SUSITARIMAS

Sutarties Nr.: S1-609 (2023-06-15)

Sutarties pavadinimas: „Vytauto g. KT8029, KT8091, Kretingos m. (ruožo nuo sankryžos su Melioratorių g. iki sankryžos su magistraliniu keliu Nr. A11 Šiauliai – Palanga) rekonstravimo darbai“

DARBŲ PAKEITIMO AKTAS Nr. 3

Kontrolinis (geodezinis) planas

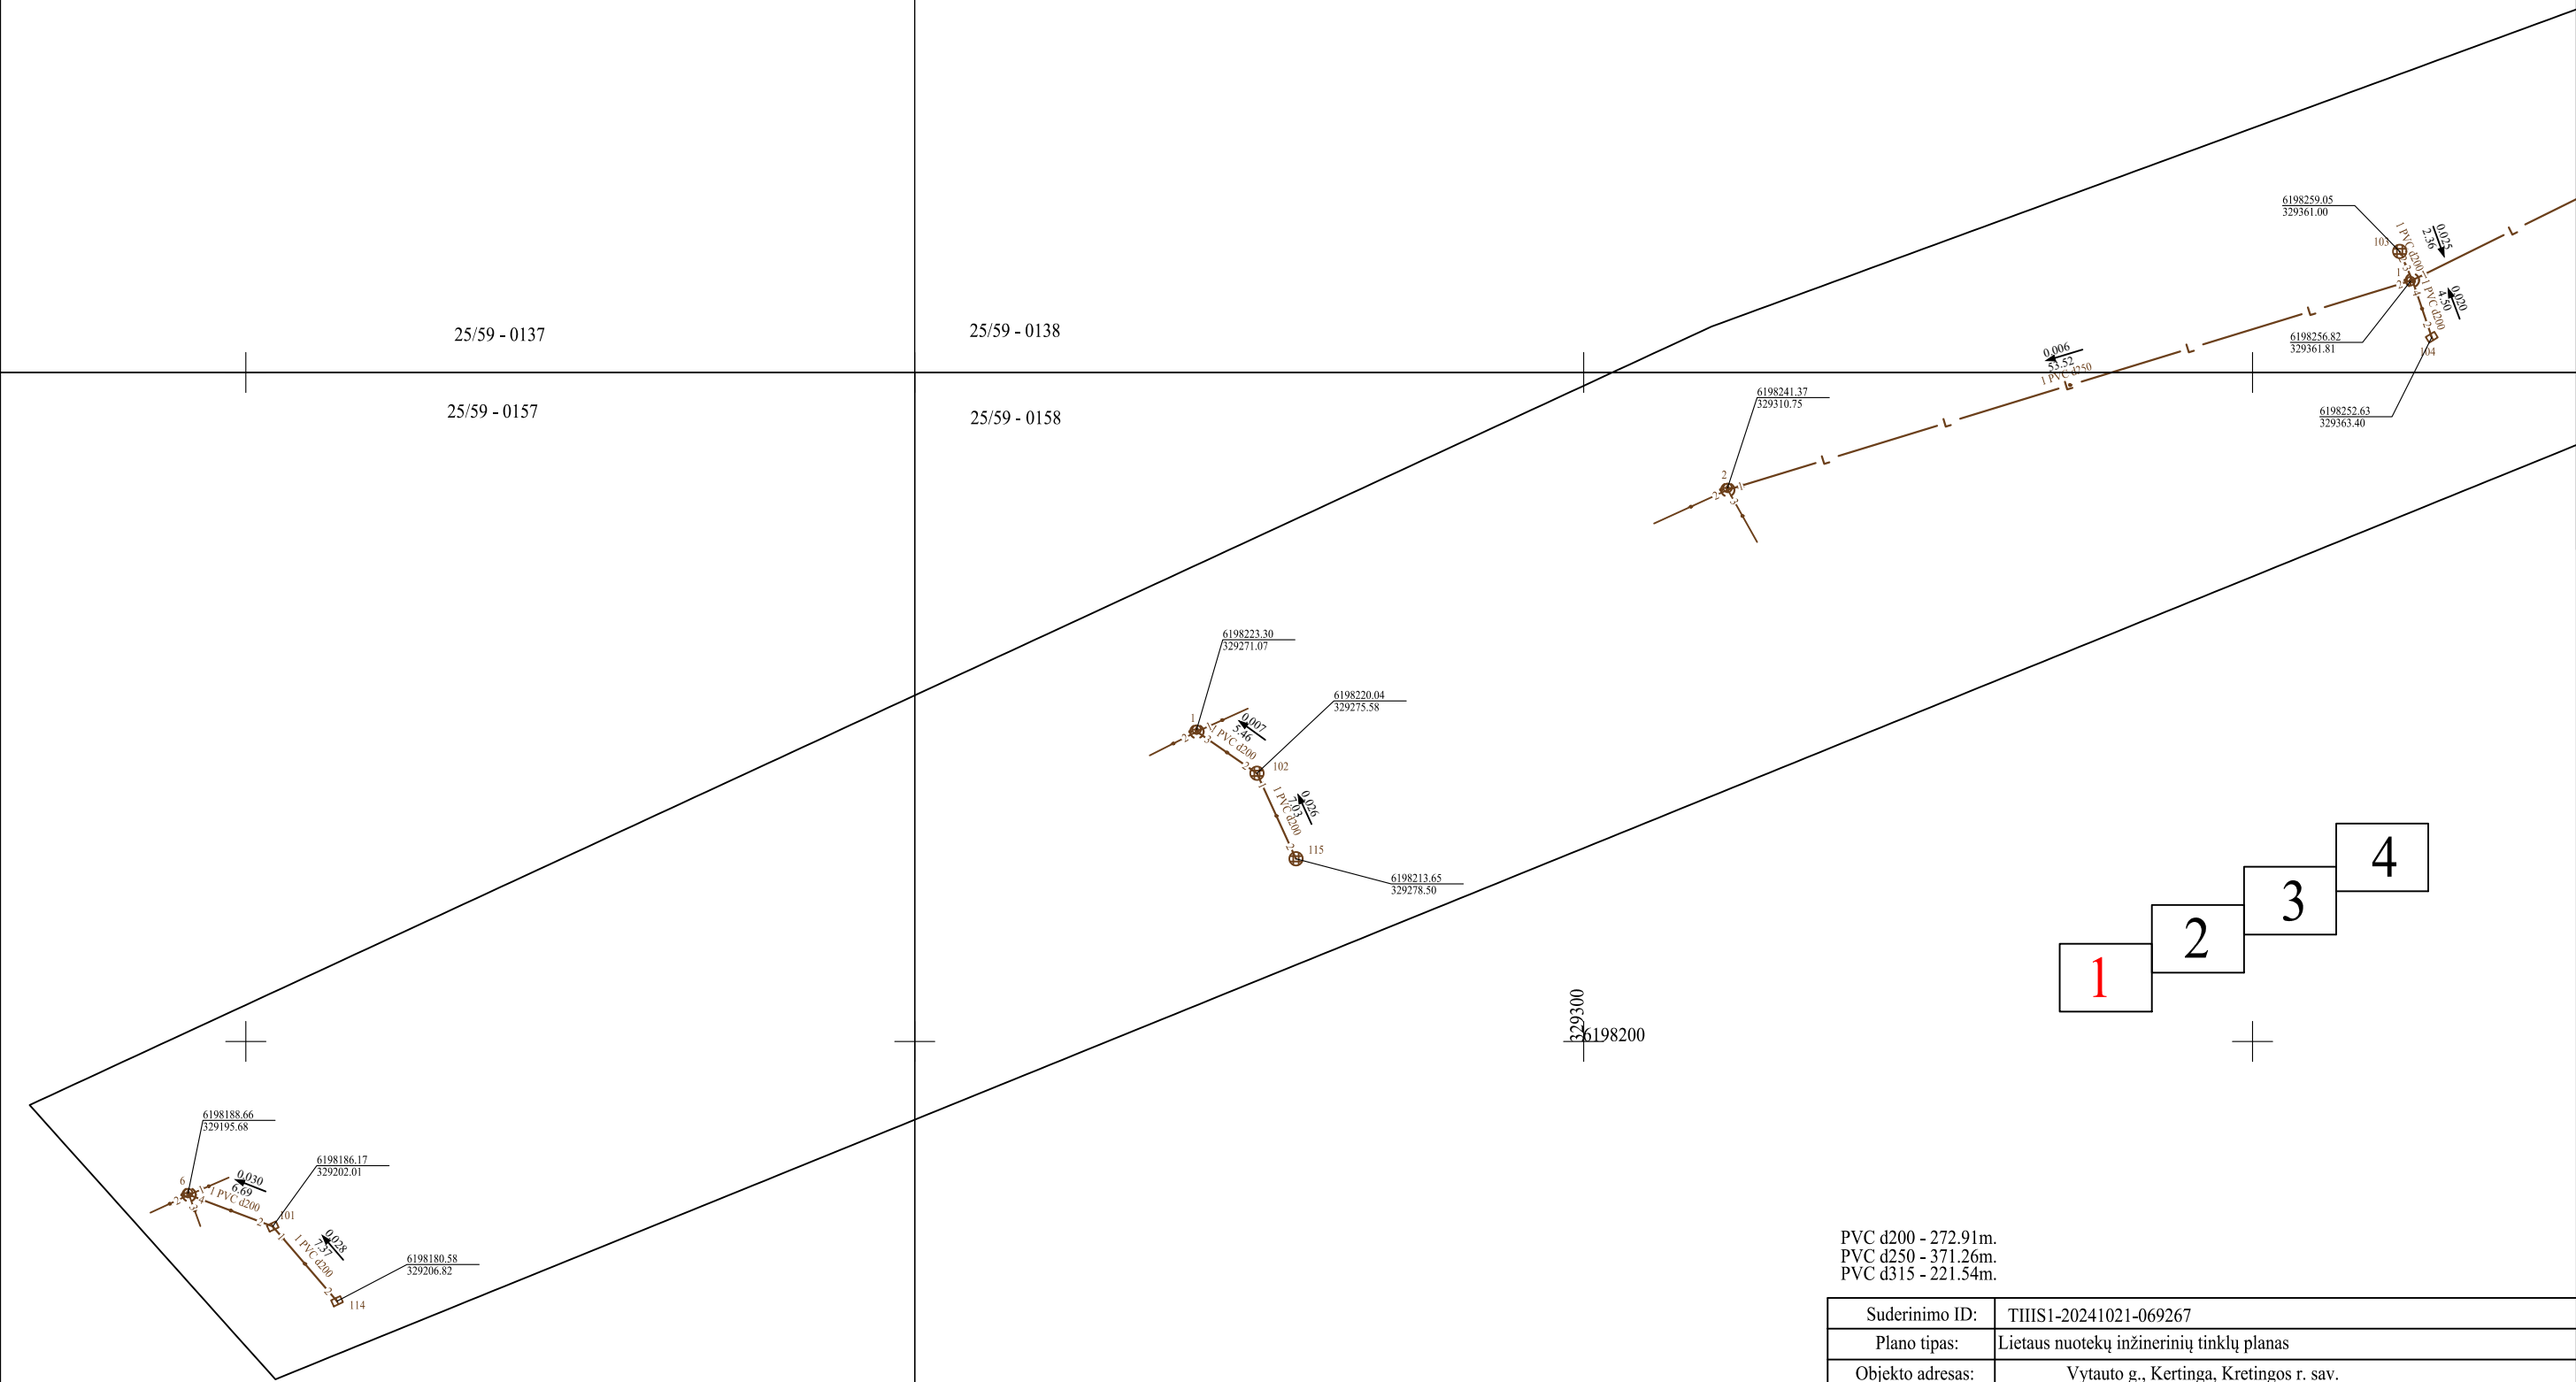
3. Atlikus statybos darbus susidarė projekte numatytų ir nevykdomų darbų ir papildomai vykdomų darbų kiekių.

- siekiant užtikrinti eismo saugumą, tikslinga Vytauto g. akligatvio gale (ties riba su keliu Nr. A11) įrengti kelio atitvarus (apie 8 m);
- vietoj numatyto kelio borto, dviračio tako ir šaligatvio atskyrimui rengti „velobortą“;
- parengus geodezinę išpildomąją nuotrauką, pagal gautus faktinius kiekius, rangovas parengia vykdomų ir nevykdomų darbų kiekių žiniaraščius.

Kontrolinis (geodezinis) planas

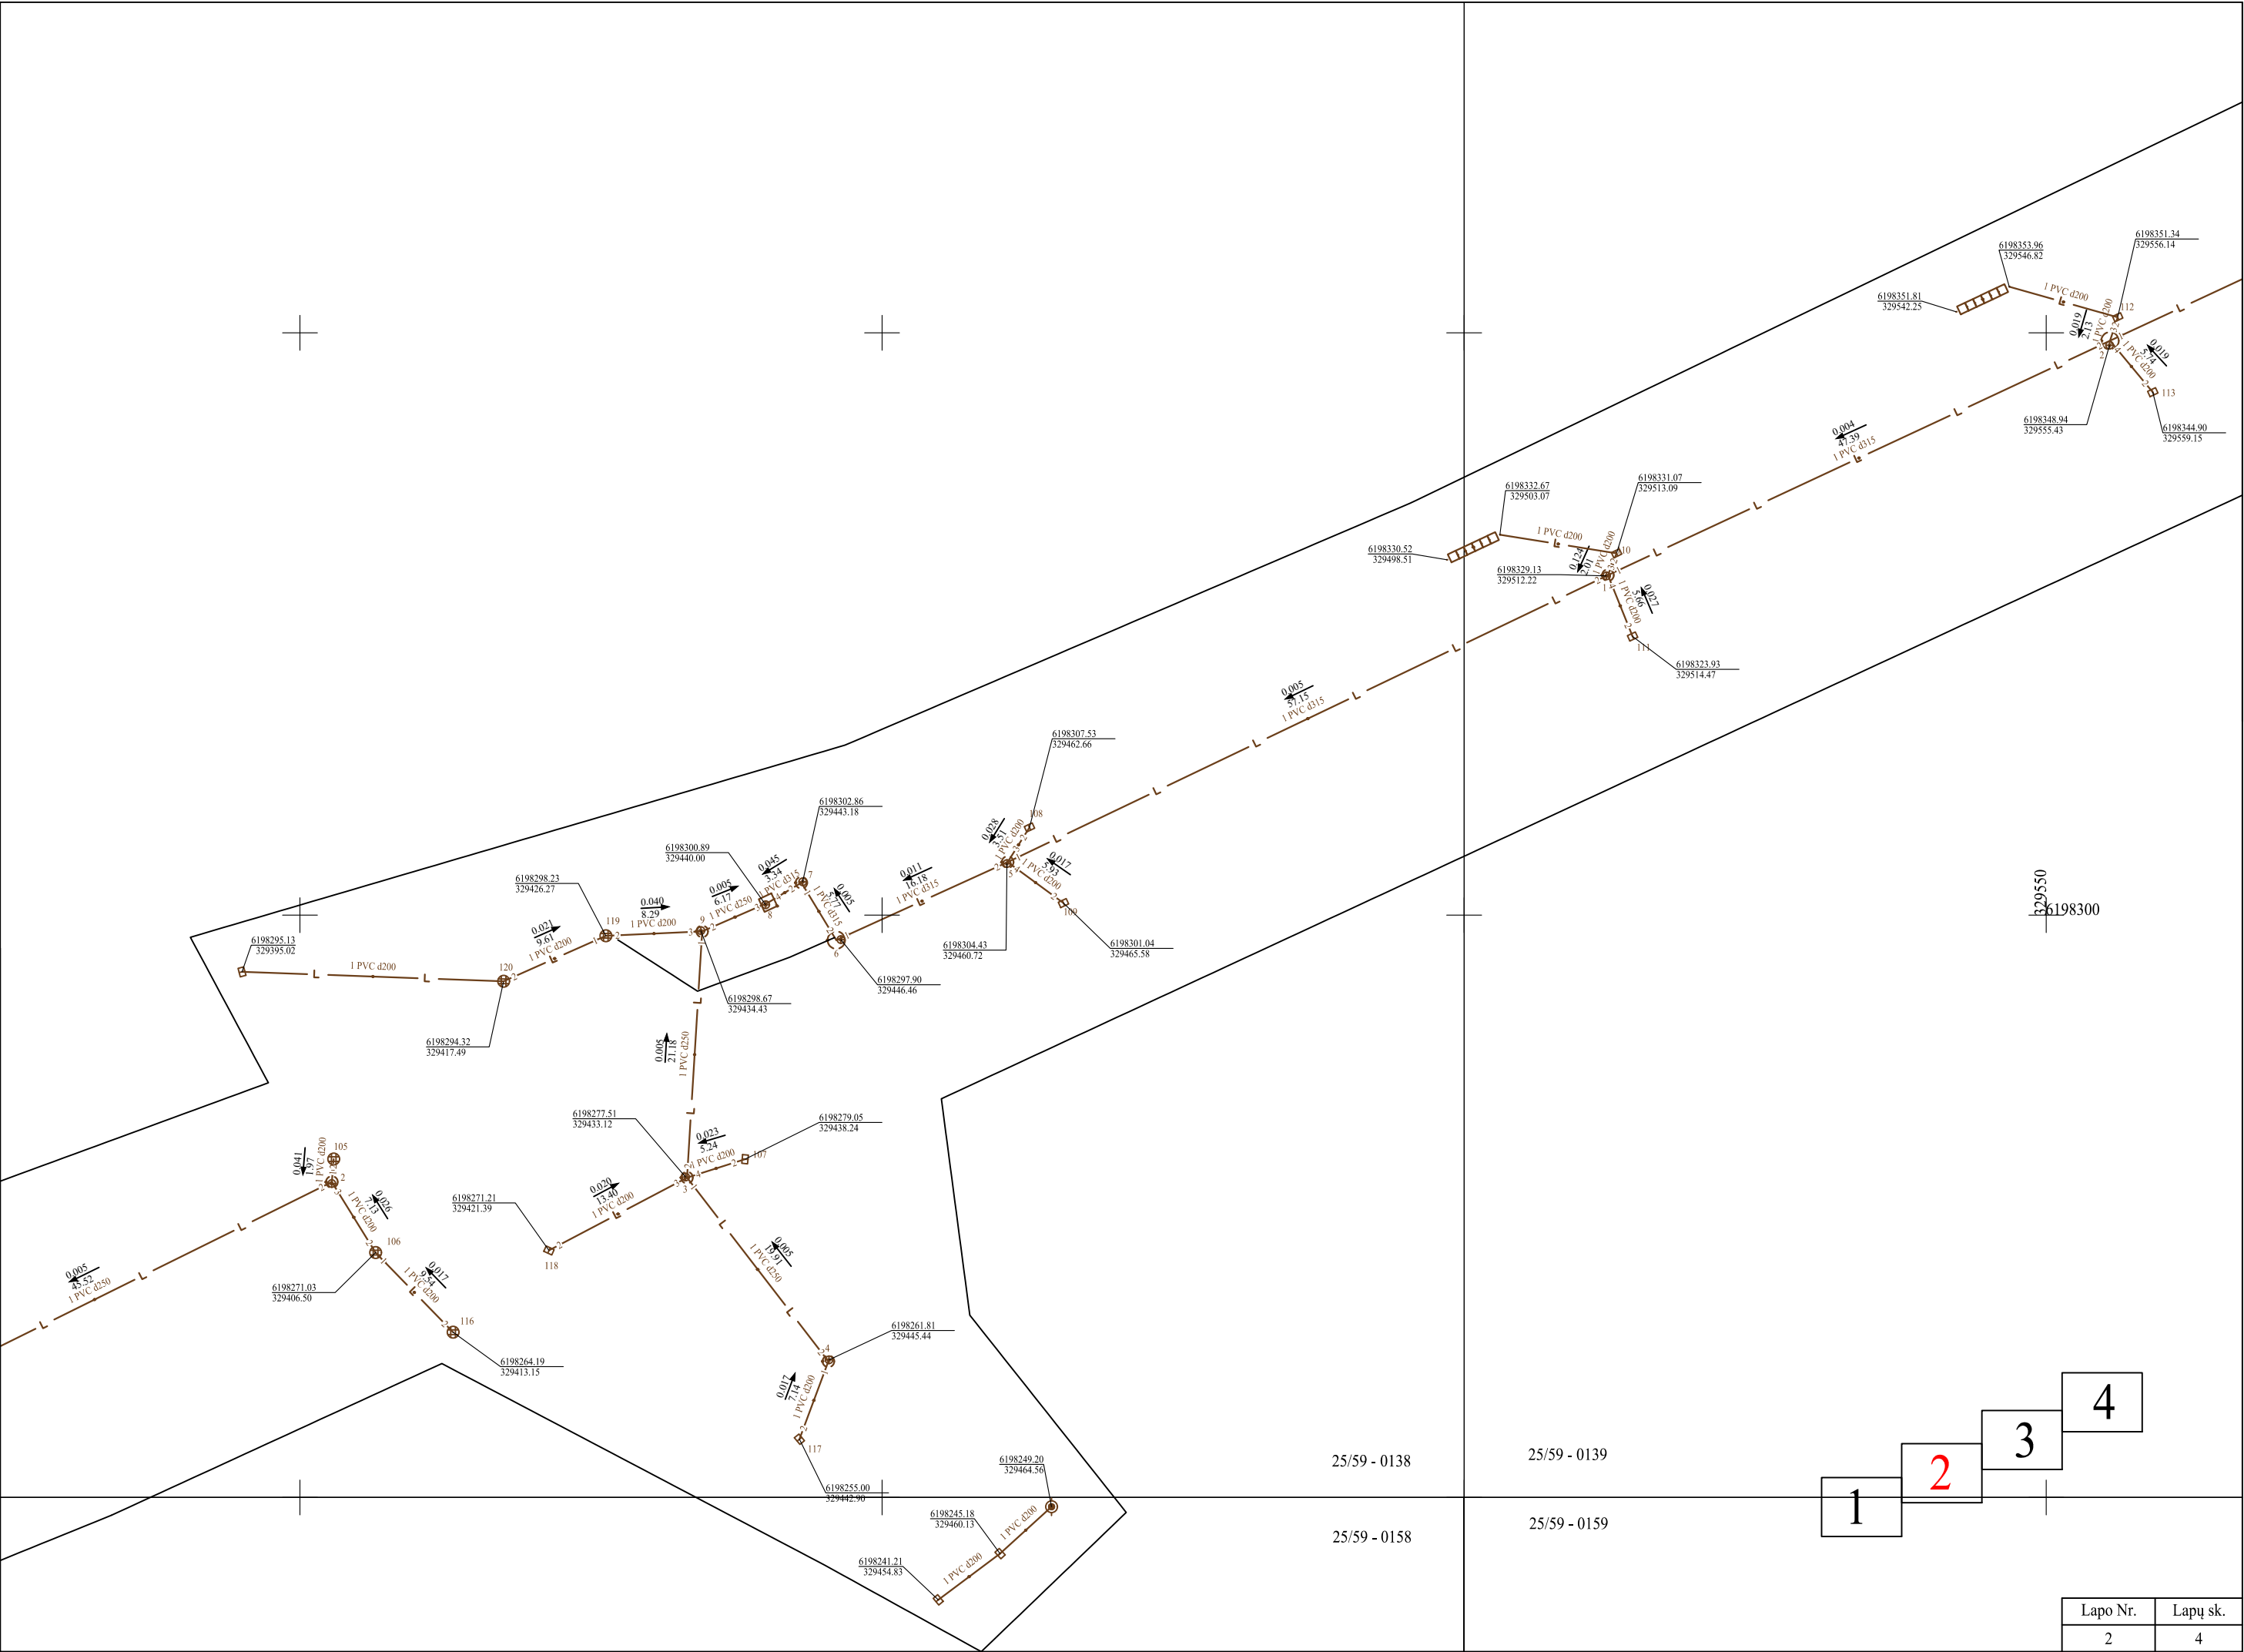
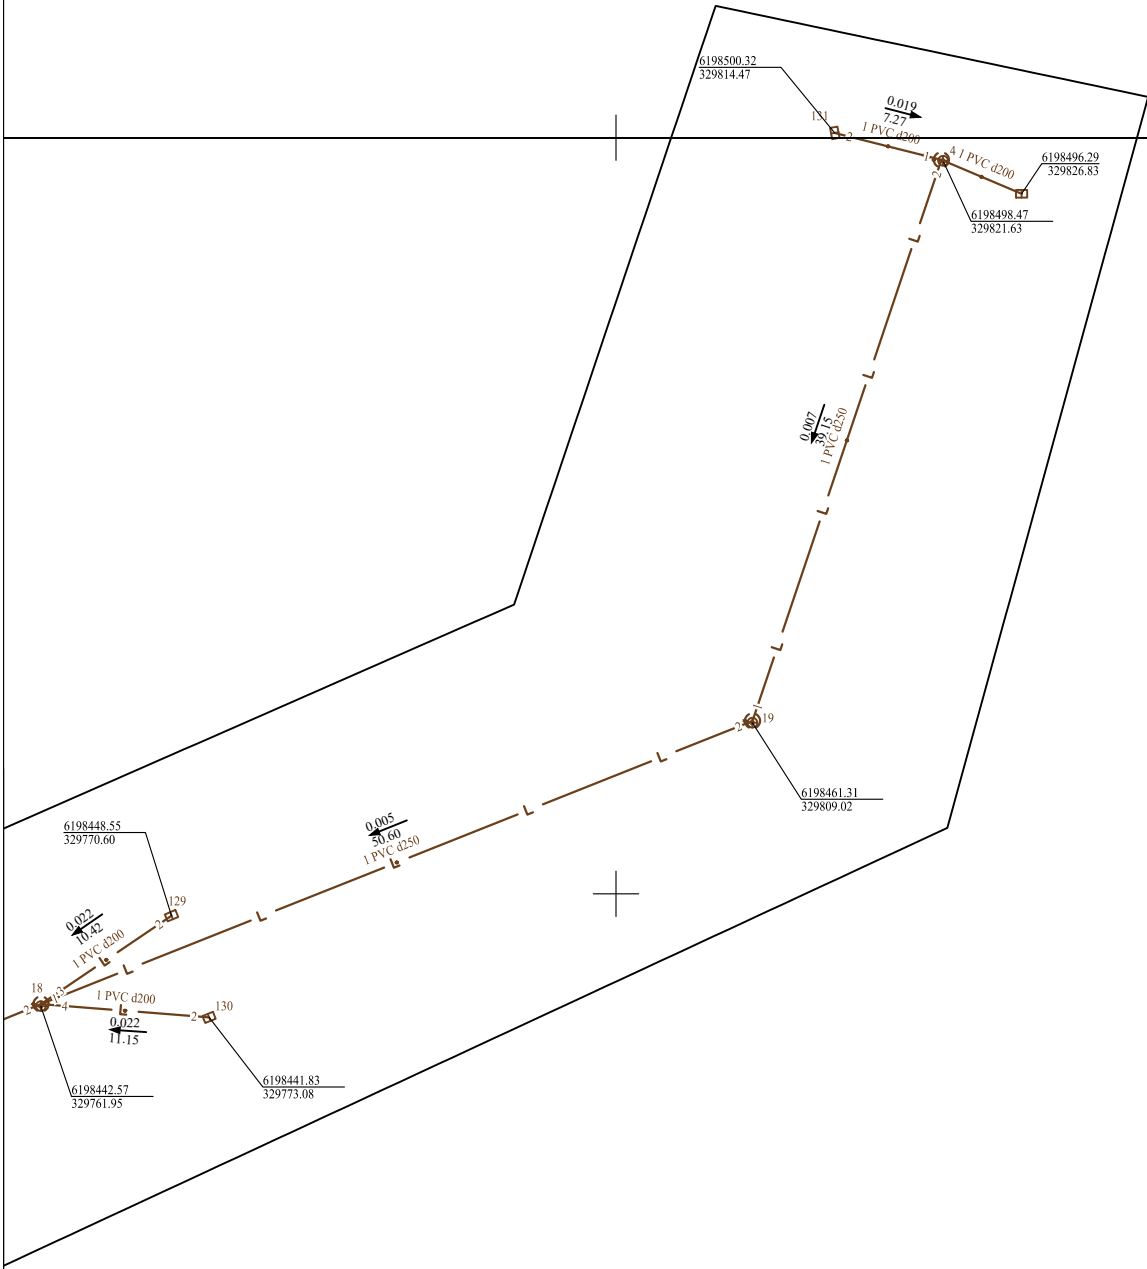
Sąm. eil.	Darbo kodas	Darbų ir išlaidų aprašymai	Mato vnt	Kiekis	Kaina EUR	
					Vieneto kaina	Iš viso
		1 LIETAUS NUOTEKYNĖ L1				
1	N23P-0202	Savitakiniai nuotekų PP DN200 mm vamzdžiai ir jų paklojimas (įskaitant visas fasonines ir sujungimo dalis, vamzdyno vidaus apžiūrą darant vaizdo įrašą)	m	-21,69	22,98	-498,44
2	N23P-0202	Savitakiniai nuotekų PP DN250 mm vamzdžiai ir jų paklojimas (įskaitant visas fasonines ir sujungimo dalis, vamzdyno vidaus apžiūrą darant vaizdo įrašą)	m	-28,74	26,68	-766,78
3	N23P-0202	Savitakiniai nuotekų PP DN315 mm vamzdžiai ir jų paklojimas (įskaitant visas fasonines ir sujungimo dalis, vamzdyno vidaus apžiūrą darant vaizdo įrašą)	m	-13,46	30,70	-413,22
						-1678,44
				Suma be PVM (Eur):		-1678,44
				PVM 21%: :		-352,47
				Bendra suma su PVM (Eur):		-2030,91
